**島根原子力発電所 2号炉
重大事故等対処施設の設置について
所内常設直流電源設備（3系統目）**

**2023年2月21日
中国電力株式会社**

1. 所内常設直流電源設備（3系統目）の 補正申請時点からの設計方針の変更案について（1 / 3）

表1 設計方針イメージ

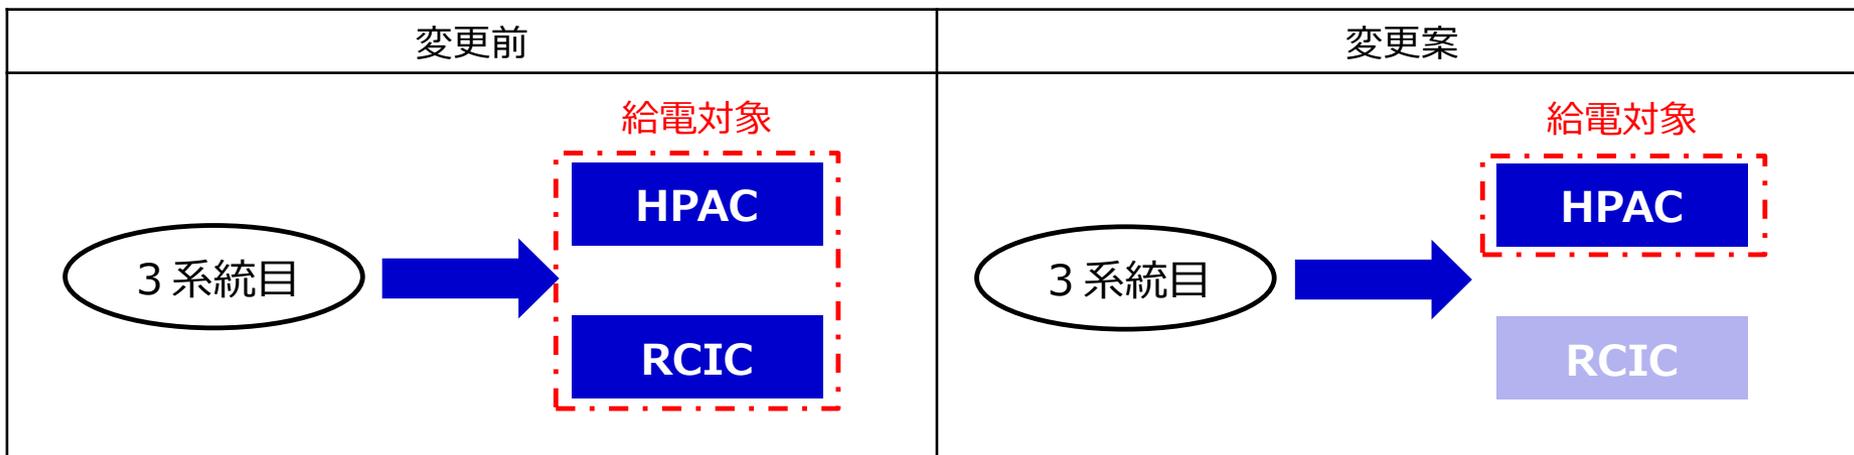
- 島根2号炉は2022年2月に所内常設直流電源設備（3系統目）（以下「3系統目」という）の設置変更許可申請書の補正申請を行っており、設置許可基準規則第57条（電源設備）第2項の基準適合として、第57条解釈第1項b）に対応する直流電源設備（以下「1系統目」という）から給電する全ての設備（原子炉隔離時冷却系（以下「RCIC」という）及び高圧原子炉代替注水系（以下「HPAC」という）等）が給電対象である3系統目を設置する設計方針としていた。
- 先行プラントにおいて、1系統目から給電する全ての設備のうち第57条第2項の要求である「炉心の著しい損傷」等の防止のため必要な設備（HPAC等）が給電対象である3系統目を設置する設計方針で設置変更許可を受けた。（2022年10月5日 東京電力HD(株)柏崎刈羽）
- 先行プラントの許可状況を踏まえ、島根2号炉においても第57条第2項の要求である「炉心の著しい損傷」等の防止のため必要な設備（HPAC等）が給電対象である3系統目を設置する設計方針へ変更したい。

図1 所内常設直流電源設備（3系統目）概略系統図（補正時）

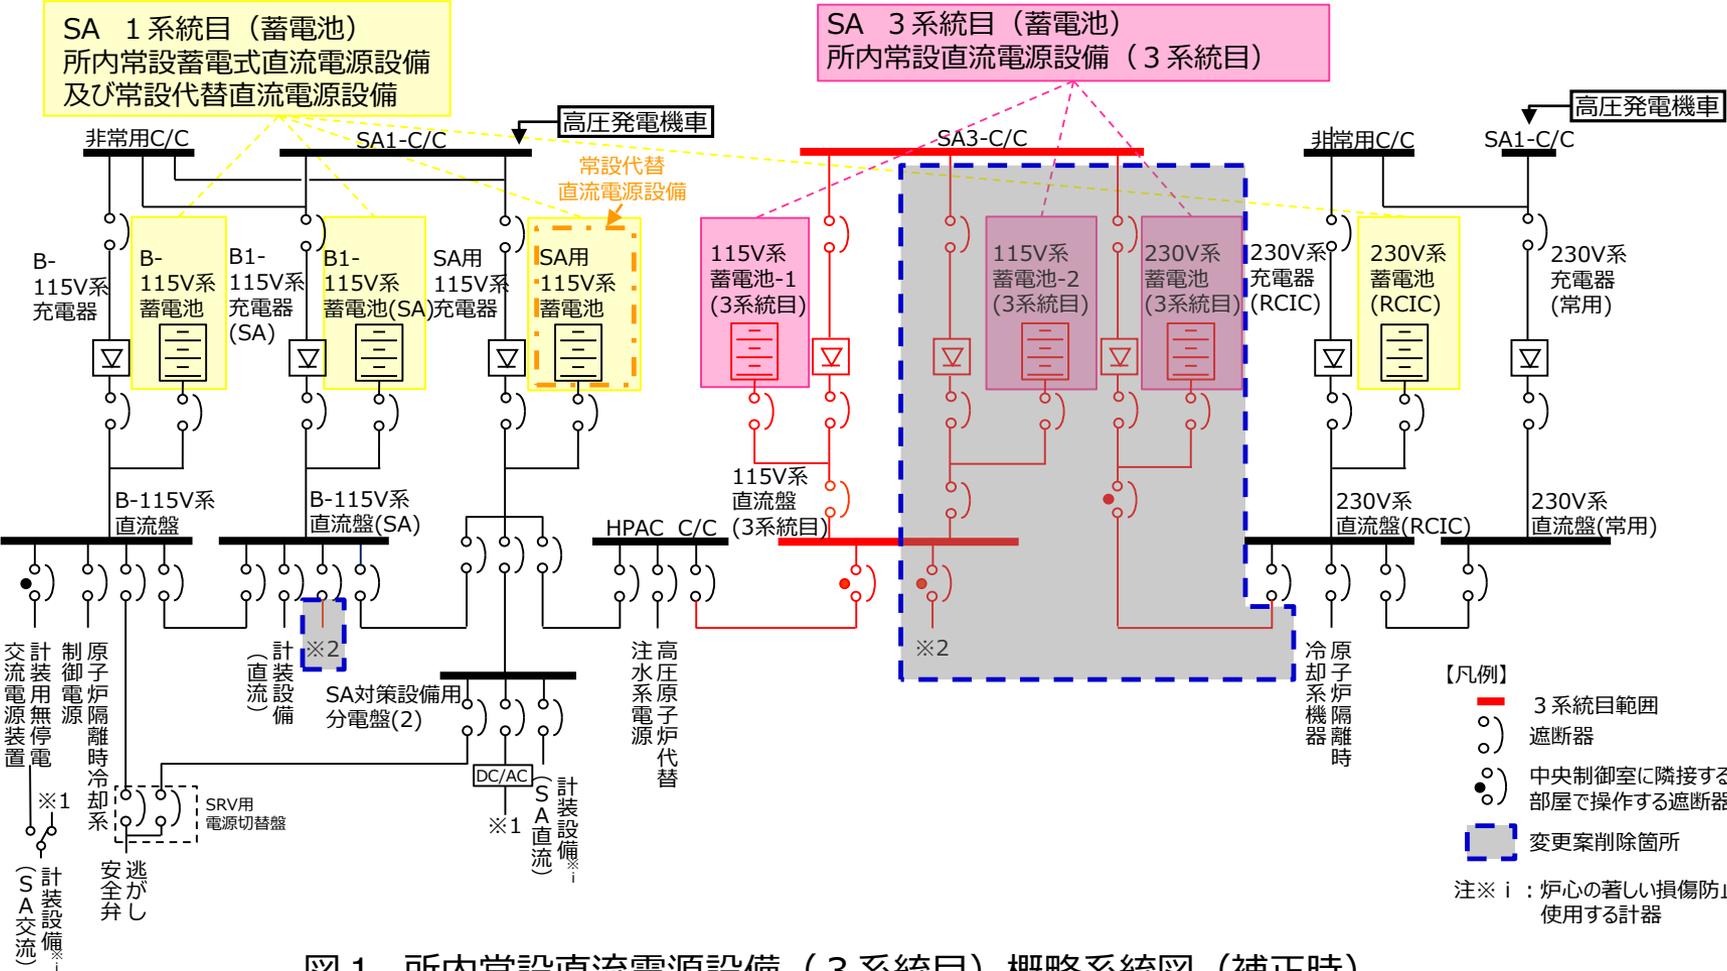
- 補正申請時点において、3系統目はRCIC又はHPAC等へ給電するため、115V系蓄電池（3系統目）容量約4,500Ah及び230V系蓄電池（3系統目）容量約1,500Ahで設計していたが、設計方針の変更によりHPAC等のみへ給電可能な115V系蓄電池（3系統目）容量約3,000Ahに見直す。また、RCIC系のみへ給電する230V系蓄電池（3系統目）の設置は取りやめる。
- 補正申請時点からの変更比較概要を表2に示す。

➤ 3系統目を含む2022年2月補正時の概略系統図に、変更案の削除箇所を示す。

以降の3系統目の詳細説明については、変更案の考え方にて説明する。
